Sistema de extensiones, HMF 7020 OK y 9520 OK

Válvula de contrapresión con fecha 05/19

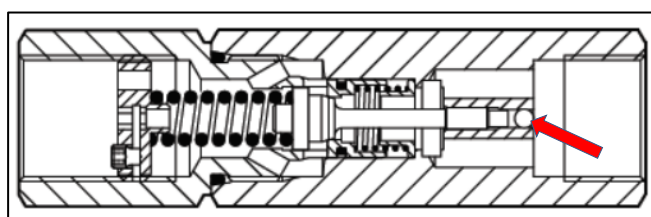
Según el proveedor, este fallo de desprendimiento de la bola de acero puede aparecer en los cilindros de contrapresión fechados 50/18 (semana del 10 al 16 de diciembre de 2018), 05/19 (semana del 28 de enero al 3 de febrero de 2019) y 14/19 (semana del 1 al 7 de abril). Véase la foto de una válvula de contrapresión con la fecha abajo.

Si una válvula de contrapresión está marcada con la fecha 50/18, 05/19 o 14/19, esta se debe desmontar y reemplazar con una nueva con fecha 12/20 (semana del 16 al 22 de marzo de 2020) o posterior.

Si se detecta que falta la bola de acero incorporada (véase la foto y el dibujo de corte transversal abajo) en una válvula de contrapresión desmontada (OK1-OK3) o en ambas (OK4-OK7), deberá dirigirse al departamento de Servicio Técnico HMF para que le asesoren sobre los pasos a seguir.
